ワンポイントアドバイス：水替計画の相談に対する回答書です。  
送付されてきた仮設計画図にコメントを書き込んだものです。

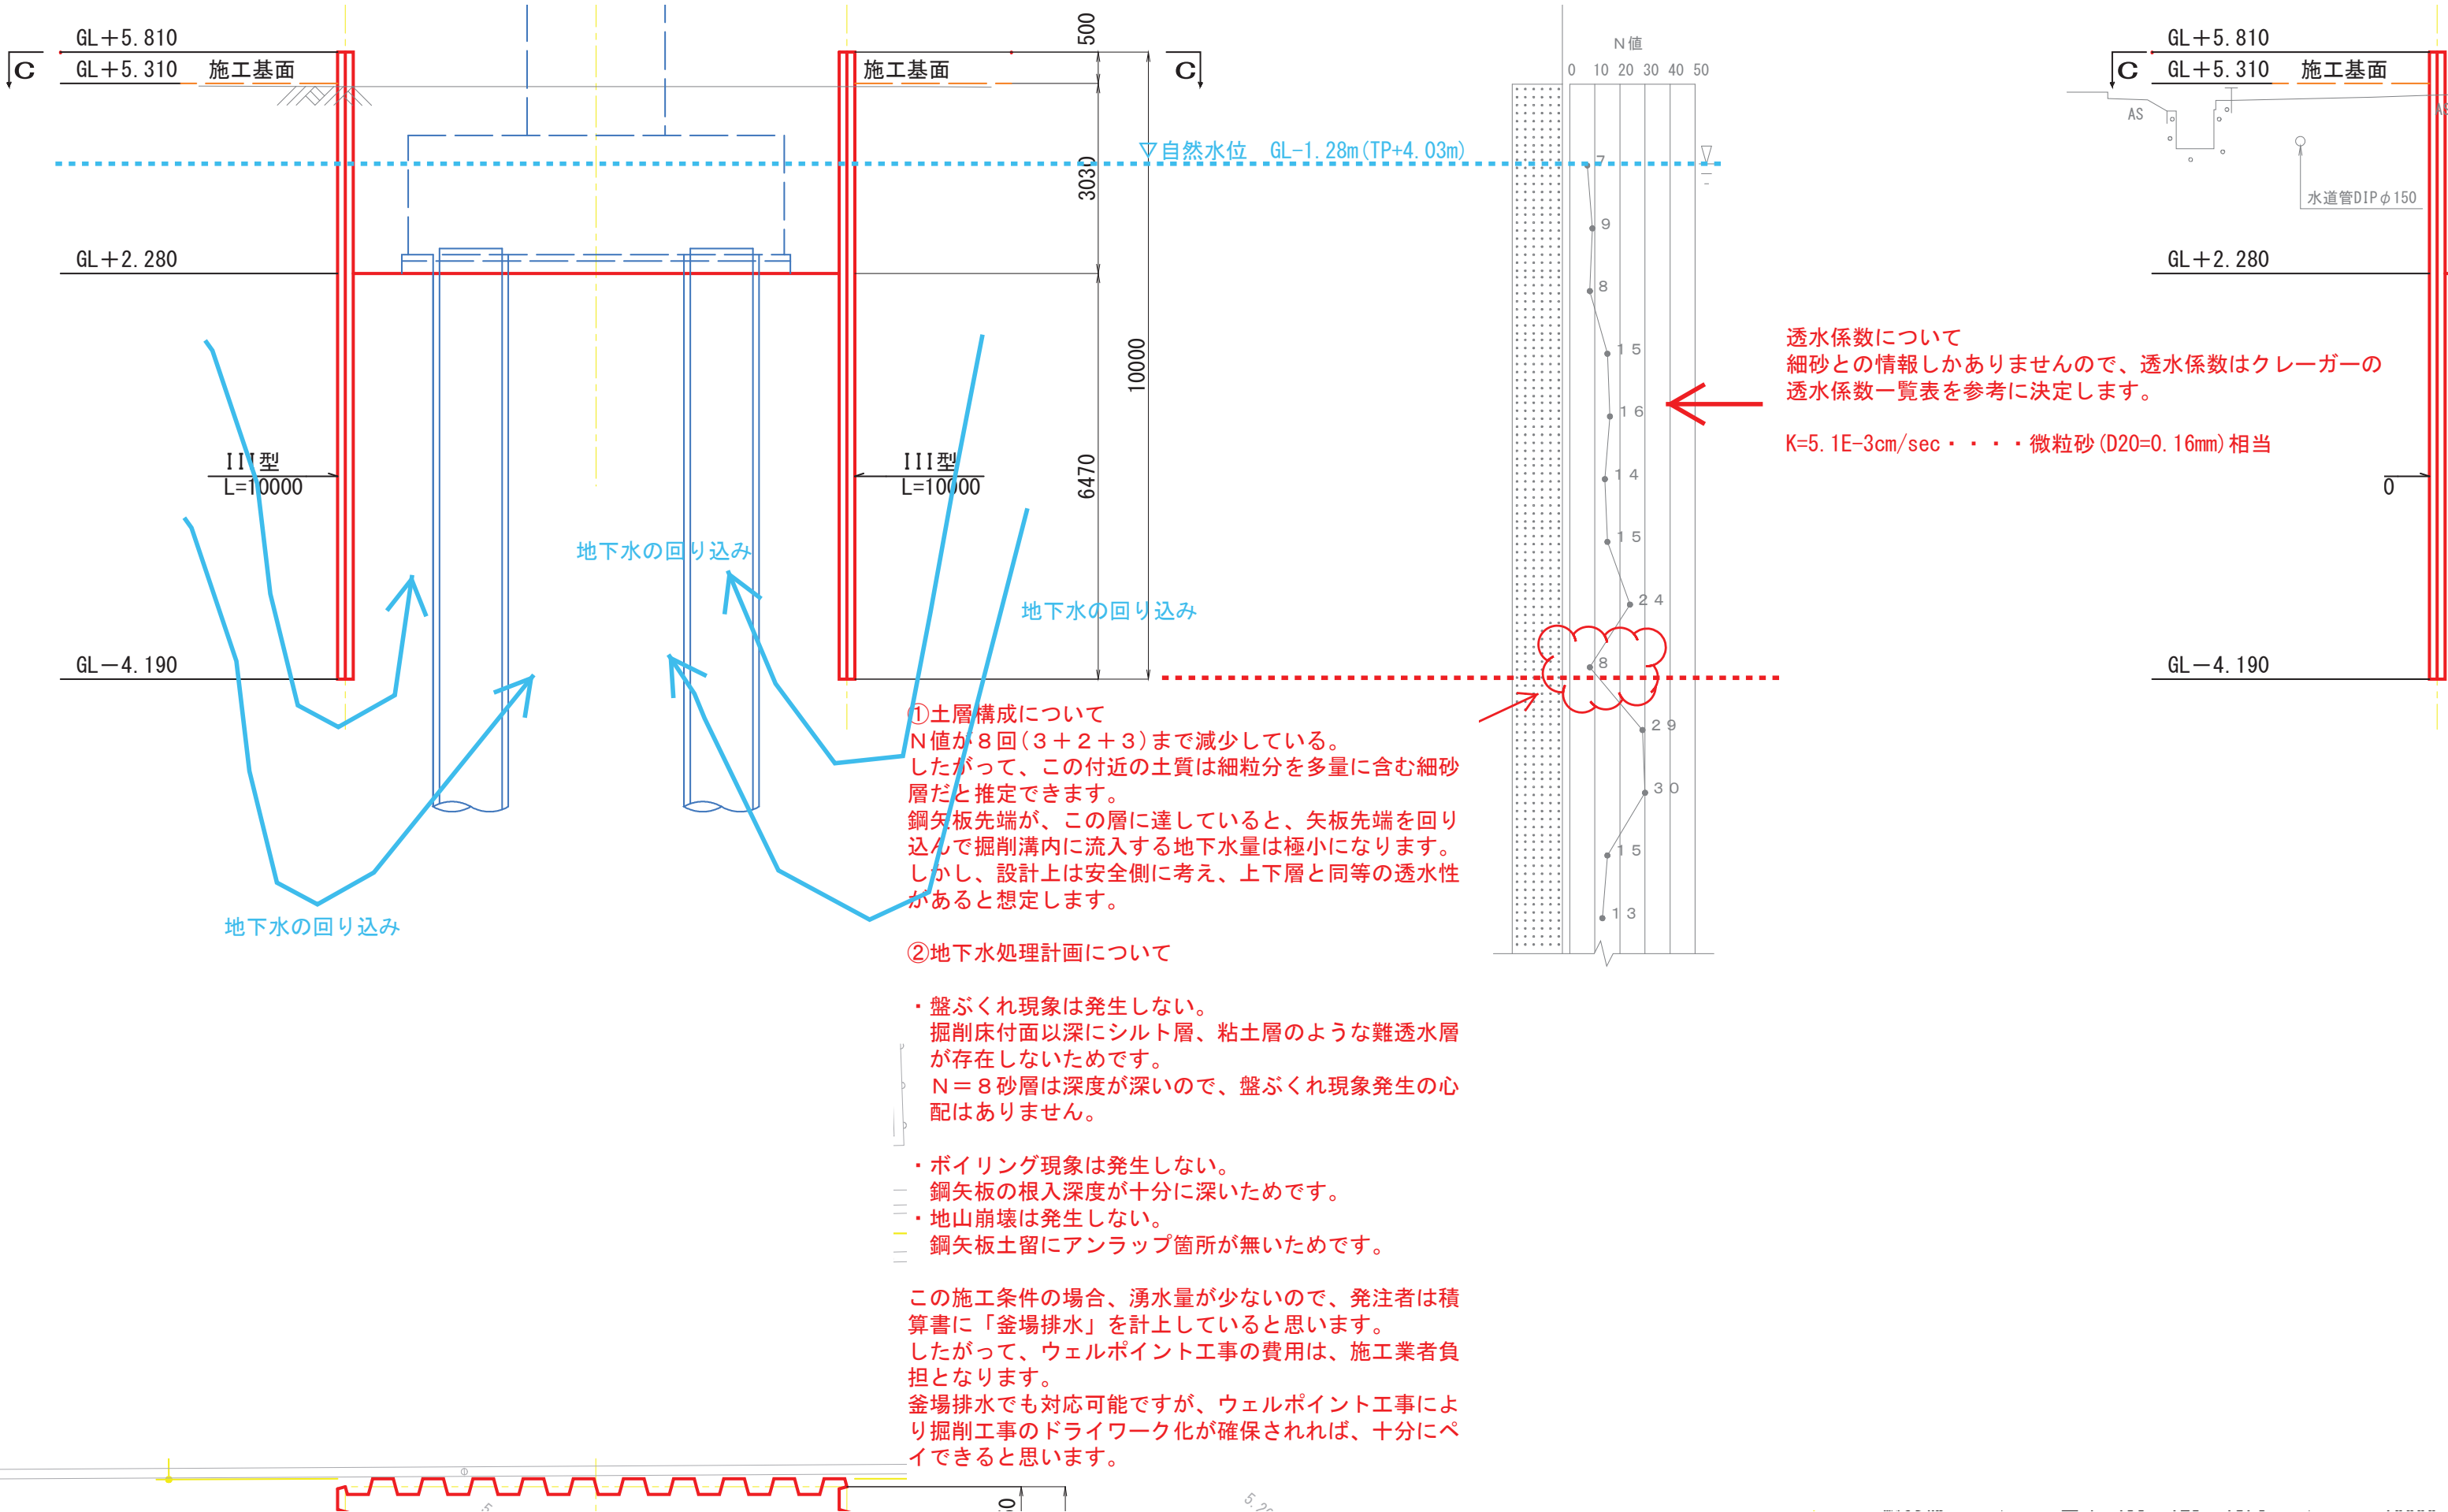
透水係数について  
細砂との情報しかありませんので、透水係数はクレーガ-の  
透水係数一覧表を参考に決定します。  
K=5.1E-3cm/sec・・・微粒砂(D20=0.16mm)相当

①土層構成について  
N値が8回(3+2+3)まで減少している。  
したがって、この付近の土質は細粒分を多量に含む細砂  
層だと推定できます。  
鋼矢板先端が、この層に達していると、矢板先端を回り  
込んで掘削溝内に流入する地下水量は極小になります。  
しかし、設計上は安全側に考え、上下層と同等の透水性  
があると想定します。

- ②地下水処理計画について
- ・盤ぶくれ現象は発生しない。  
掘削床付面以深にシルト層、粘土層のような難透水層  
が存在しないためです。  
N=8砂層は深度が深いので、盤ぶくれ現象発生心の  
心配はありません。
  - ・ボイリング現象は発生しない。  
鋼矢板の根入深度が十分に深いためです。
  - ・地山崩壊は発生しない。  
鋼矢板土留にアンラップ箇所が無いためです。

この施工条件の場合、湧水量が少ないので、発注者は積  
算書に「釜場排水」を計上していると思います。  
したがって、ウェルポイント工事の費用は、施工業者負  
担となります。  
釜場排水でも対応可能ですが、ウェルポイント工事によ  
り掘削工事のドライワーク化が確保できれば、十分にペ  
イできると思います。
